Oggetto: Codice pratica: 22/496485 - COOPERATIVA DI COMUNITA' LA CHIAVE DEI TRE ABRUZZI - SOCIETA' COOPERATIVA A R.L. IN BREVE " LA CHIAVE DEI TRE ABRUZZI- SOC. COOP." - Procedura di Verifica di Assoggettabilità a V.I.A. (V.A.) di cui all'art. 19 c. 2, del D.lgs. 152/06 e ss.mm.ii. relativa al progetto per la realizzazione di un" Impianto eolico per la produzione di energia elettrica ubicato nel Comune di Popoli (PE) in località Monte Castiglione della potenza nominale di 6000 kW ed una potenza in immissione di 6000 kW, comprensivo delle opere di rete per la connessione dell'impianto alla rete elettrica nazionale". – **Riscontro osservazioni nota protocollo n. 10.UMT.23 del 12/01/2023 UMT SERVICE SRL.**

in riscontro alla nota protocollo n. 10.UMT.23 del 12/01/2023 della società UMT SERVICE SRL,

Figura 1 Sovrapposizione viabilità di cantiere (iniziale e alternativa) su aree di concessione alla cava

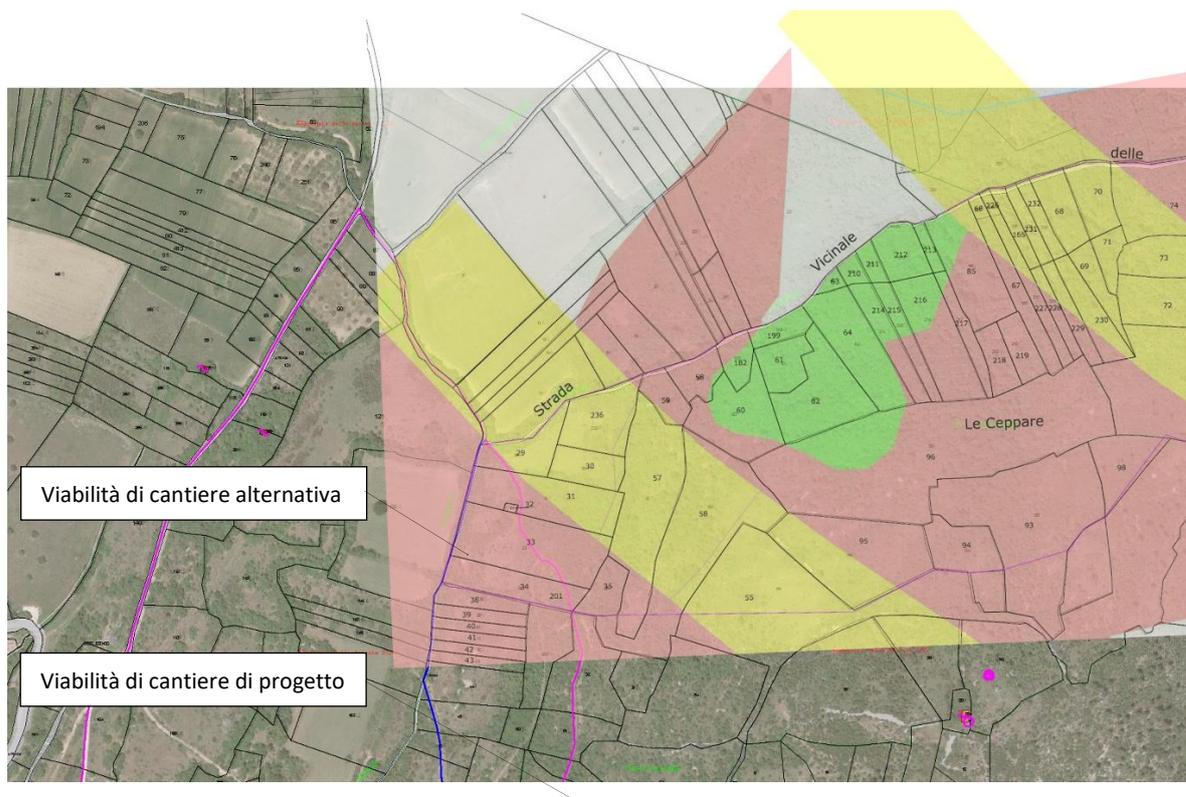
1. *Viabilità di cantiere e di servizio. Il progetto presentato prevede la realizzazione di una nuova viabilità di servizio per la realizzazione dell'opera in progetto e successive attività di manutenzione, nonché per la contestuale realizzazione del cavidotto interrato di collegamento con la cabina di trasformazione aggiuntiva alla viabilità comunale esistente. In particolare, il progetto, come ben evidenziato nella tavola "eolico Popoli - Ppe04 - Piano Particella re Esproprio - Grafico" prevede la richiesta in concessione al comune di Popoli delle particelle del demanio civico distinte al Fg. 5 partt. 29,31,32,33,34 e 35 proprio per la realizzazione di parte del tracciato stradale e del cavidotto.*

Orbene dette particelle sono già oggetto di concessione decennale ai fini estrattivi in favore della scrivente società in forza della concessione di terre civiche a fini estrattivi del Comune di Popoli dd. 07.09.2022 n. Rep. 3098 Pertanto relativamente al tracciato stradale come evidenziato in progetto lo stesso deve essere oggetto di variante in quanto, la proposta interessa terreni del demanio civico già oggetto di concessione a questa società.

Qualora questo approccio di coordinamento e di reciproca utilità non fosse condiviso, in subordine potrebbe essere prevista una viabilità alternativa che, a parità di impatto ambientale, potrebbe evitare il coinvolgimento delle particelle catastali oggetto della concessione verso la UMT.

Secondo tale ipotesi di variante non sostanziale, la viabilità di cantiere transiterebbe sulle Particelle 44, 45, 46, 206, 208, 47, del Foglio 5 e Particelle 25 e 26 del Foglio 11, percorrendo dapprima la strada vicinale presente per poi salire verso il punto di ubicazione della turbina.

A seguire si riportano lo stralcio delle tavole illustranti le modifiche apportate alla viabilità di progetto per evitare l'interferenza con le particelle in concessione alla cava.

NUOVA VIABILITA' – TRATTO I

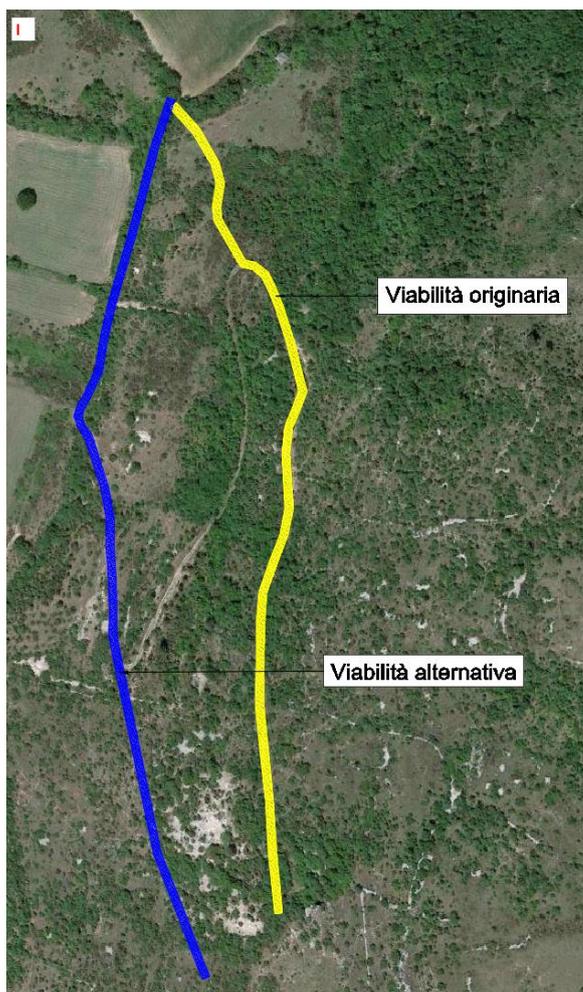
singoli tratti di viabilità. Nel caso di specie, il nuovo tracciato ipotizzato comporterebbe delle modifiche ai tratti I ed L, di seguito si raffigurati, senza tuttavia modificare l'impatto complessivo sulla vegetazione.

Per questo tratto di nuova viabilità l'impatto sulla componente vegetazione resta inalterato.

La precedente soluzione implicava un allargamento della sede stradale da 1,5 m ai 5 m necessari per il passaggio dei mezzi, tanto da rendere necessaria la rimozione temporanea della vegetazione esistente su una superficie di circa 1900 mq, equivalente a circa 1900 essenze arbustive e circa 630 essenze arboree che, in fase di esercizio dell'impianto, con la sede stradale ridotta a 3 m, sarebbero state ripiantumate.

Il nuovo tracciato, in questo settore, misura la medesima lunghezza del percorso precedente, coinciderà in parte con la viabilità esistente, seppur parzialmente chiusa dalla vegetazione, in parte percorrerà un sentiero largo all'incirca 2,30 m, e negli ultimi 200 m circa sarà necessario aprire una strada ex novo. Considerando la larghezza di strada esistente da ripristinare, sentiero esistente (ben riconoscibile da foto aerea) e nuova strada da realizzare in un'area occupata per lo più da essenze arbustive, si ritiene che la vegetazione da rimuovere sia circa uguale a quella stimata sopra e, anche in questo caso, a cantiere ultimato, si riuscirà a mettere a dimora le essenze temporaneamente rimosse.

Figura 4 Sovrapposizione superficie interessata da distacco dell'elemento rotante su area di coltivazione di cava

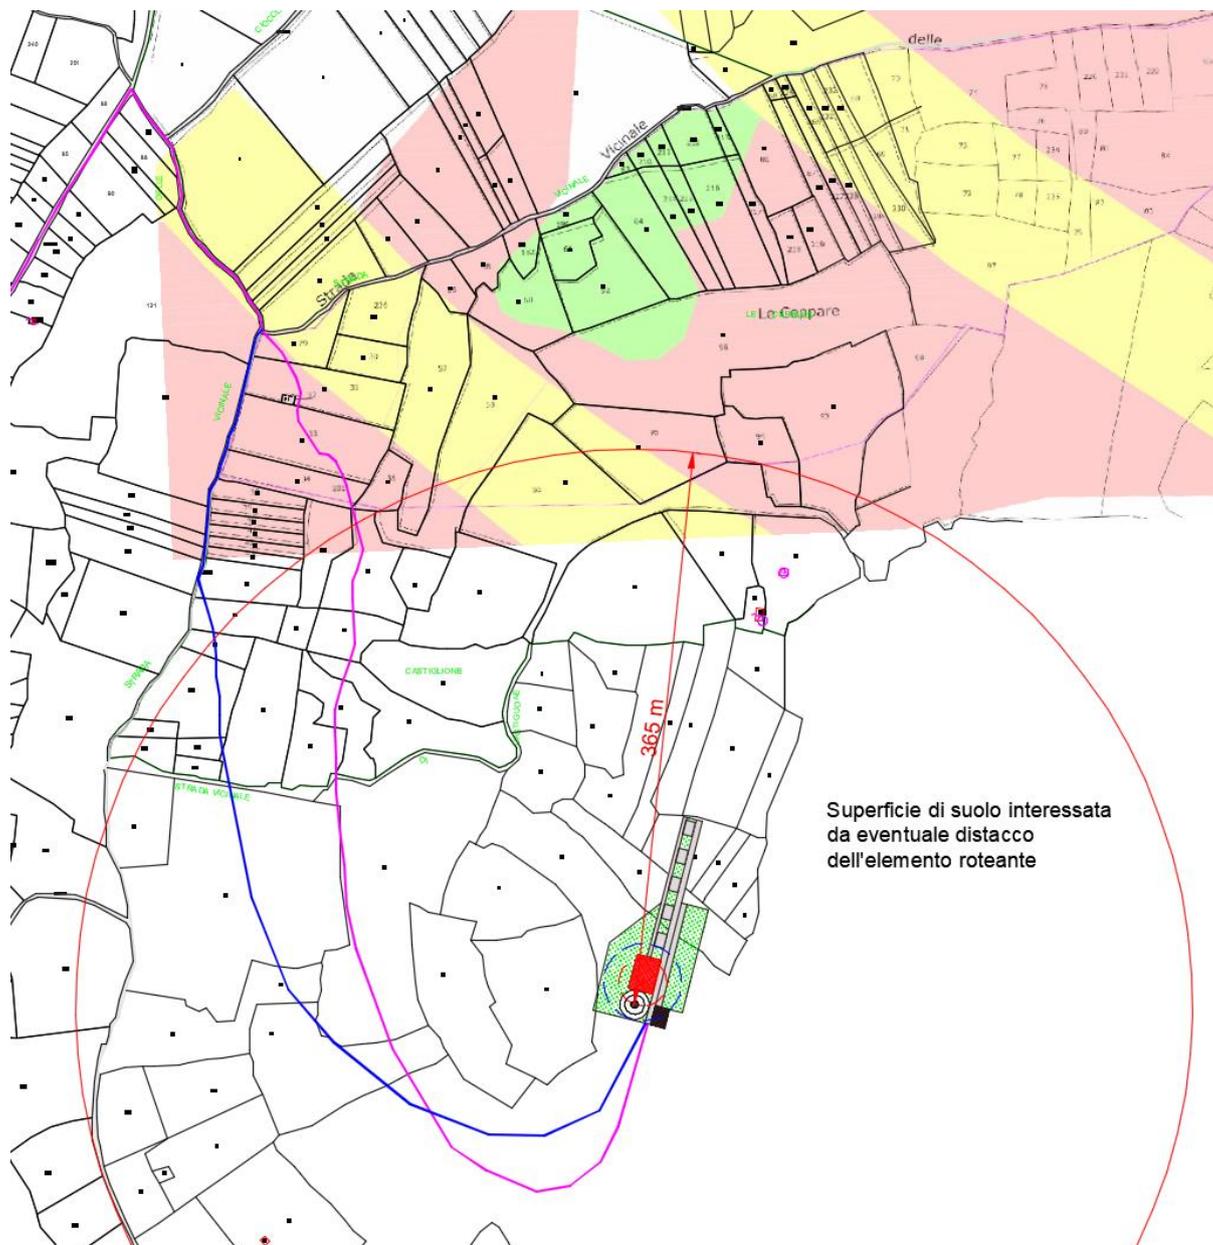
2. Sicurezza, area interessata da rischio d'impatto al suolo in caso di distacco di elemento roteante. Con riferimento alla sicurezza in relazione alle aree concesse ai fini estrattivi a

questa società, in relazione ai rischi derivanti dal distacco degli elementi roteanti della pala eolica di cui alle tavole ReL 02 Relazione Gittata e Tav 17 Planimetria Gittata del progetto presentato si evidenzia quanto di seguito. La gittata del baricentro della pala ai fini del distacco dell'elemento rotante (Fig. 1 pag 10 ReL 02 "relazione gittata") tiene conto di un'intersezione al suolo corrispondente alla quota "0" della torre, mentre si vuoi porre all'attenzione di questo Comitato, data la conformazione di monte Castiglione, per le aree poste ai versanti est ed ovest della pala eolica, il livello del suolo e quindi il relativo punto d'impatto al suolo è molto più in basso rispetto alla quota "0" della torre dell'aereogeneratore. A titolo esemplificativo, sul lato est (Gole di Popoli/ferrovia/autostrada) al la distanza di 365 m indicata come raggio dell'area massima interessata da eventuale impatto al suolo per distacco dell'elemento rotante il livello del suolo è posto ad una quota approssimativa di 334mt slm mentre la quota 0 dell'aereogeneratore è posta a 556 mt slm con un differenza che l'impatto al suolo in relazione alla traiettoria avviene non a quota "0" (base della torre dell'aereogeneratore) indicata nella tavola fig. 1 pag. 10 Rel. 02 ma rispetto ad essa a quota di 222 mt, quindi con un diverso e più distante punto di intersezione della traiettoria di cui alla menzionata fig. 1 con il suolo. Parimenti sul versante ovest, interessato dalle menzionate aree del demanio civico in concessione a questa società a fini estrattivi, alla distanza di 365 m dalla torre dell'aerogeneratore, raggio dell'area massima interessata dall'impatto al suolo per distacco dell'aereogeneratore, sono posti terreni non alla quota "0" della torre (556 mt slm) ma a quota -66 mt da questa (490 mt slm) e quindi anche su questo versante con un diverso e più distante punto di effettiva intersezione della traiettoria di cui alla menzionata fig. 1 pag. 10 della Relazione di gittata con il suolo. Sul punto si chiede un approfondimento progettuale volto ad accertare l'area effettivamente interessata dal rischio d'impatto al suolo, data la particolare morfologia di monte Castiglione e le effettive quote di intersezione al suolo, in caso di distacco dell'elemento roteante, con particolare riferimento al versante ovest- per quanto d'interesse di questa società in direzione delle aree in concessione a fini estrattivi e quelle a queste finitime al fine di consentire di verificare se tale rischio le interessi o meno.

Anche per questa osservazione viene in aiuto la destinazione delle aree per le quali la UMT stessa non ravvede interferenze tra l'attività estrattiva e quella di esercizio dell'impianto. L'analisi della gittata dell'elemento rotante è stata pertanto effettuata individuando quali unici recettori possibili quelli potenzialmente frequentati in modo assiduo e continuativo. Tale non è un'attività estrattiva che in virtù di quanto in premessa si è insediata all'interno di un'area destinata anche a impianto eolico valutandone preventivamente e opportunamente la compatibilità.

Interpretando in ogni caso la preoccupazione dell'osservante, si rappresenta che il calcolo della gittata è effettuato nelle peggiori condizioni di esercizio dell'impianto con probabilità di accadimento molto basse. Il calcolo è stato fatto cautelativamente dal proponente

Il calcolo quindi pur riportando l'area di interesse di un eventuale distacco sul piano, essendo eseguito in condizioni di elevata cautela e in ridondanza (si tratta di una metodologia valida e condivisa da molte altre società, nonché da case produttrici di aerogeneratori, si fonda su ipotesi nettamente a vantaggio di sicurezza che, tra l'altro, non tengono nemmeno conto dell'azione di attrito svolta dall'aria), rappresenta in ogni caso il limite massimo di eventuale interesse.

Ne consegue che, ai fini dello svolgimento delle attività estrattive in capo a UMT, non vi sia alcuna ingerenza sull'area di cava prevista progettualmente né sulla viabilità di accesso alla medesima come rappresentato nella figura seguente.

In conclusione, alla luce di quanto sopra, si ritiene di non dover rivedere o approfondire i calcoli effettuati, in quanto i risultati ottenuti sono estremamente cautelativi e attestano l' idoneità del sito di installazione dell'aerogeneratore rispetto alla incolumità pubblica nel caso più che remoto di distacco dell'elemento rotante.
